STEMME F & D Entw.-Betrieb LBA.NSD.005	Technische Mitteilung	Dokumentnummer: A31-10-066
	Haubenscharnier S10	Änd.-Index: 01.a Seite: 1 von 3

Mögliches Aushaken des Haubenscharniers und Verkanten der Haube am Boden.

STEMME F & D Design Org. LBA.NSD.005	Service Bulletin	Document Number: A31-10-066
	Canopy suspension S10	Am.-Index: 01.a Page: 3 of 3

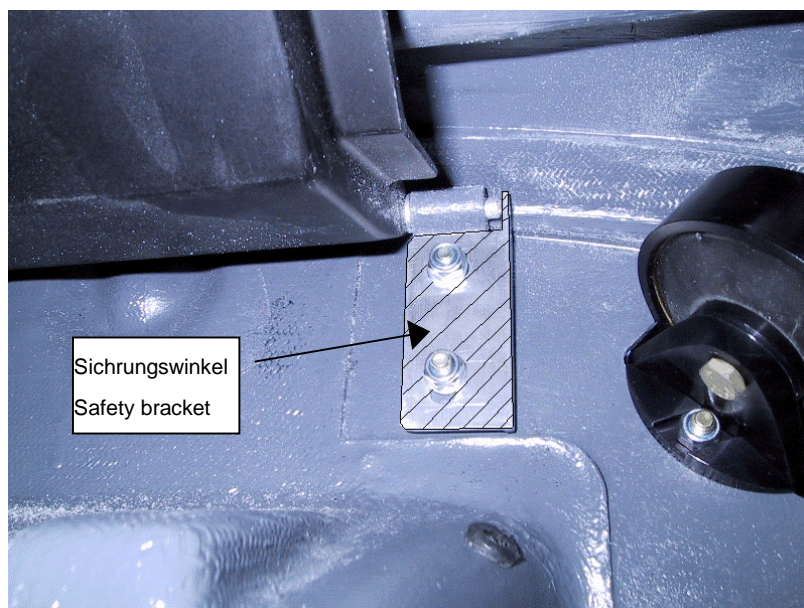
Über die Haubenscharnierlagerung im Vorderrumpf werden 2 Verschiebesicherungen in Form eines Winkels angebracht (==> siehe Foto im Anhang).

2 angle shaped safety brackets will be installed on the canopy suspension to ensure lateral adjustment.

- Cockpitseitiges Lösen der linken beiden Muttern der Haubenscharnierlagerung
- Aufsetzen der Verschiebesicherung und Montage mit Unterlegscheiben und neuen Muttern
- Cockpitseitiges Lösen der rechten beiden Muttern der Haubenscharnierlagerung
- Aufsetzen der Verschiebesicherung und Montage mit Unterlegscheiben und neuen Muttern
- Aufsetzen der Cockpithaube gemäß Wartungshandbuch

- Seen from inside the cockpit unscrew the left 2 self locking nuts of the bearing of the canopy suspension
- Mount the left lateral adjustment safety bracket with the washers and new self locking nuts
- Seen from inside the cockpit unscrew the right 2 self locking nuts of the bearing of the canopy suspension
- Mount the right lateral adjustment safety bracket with the washers and new self locking nuts
- Mount the canopy according to the Maintenance Manual
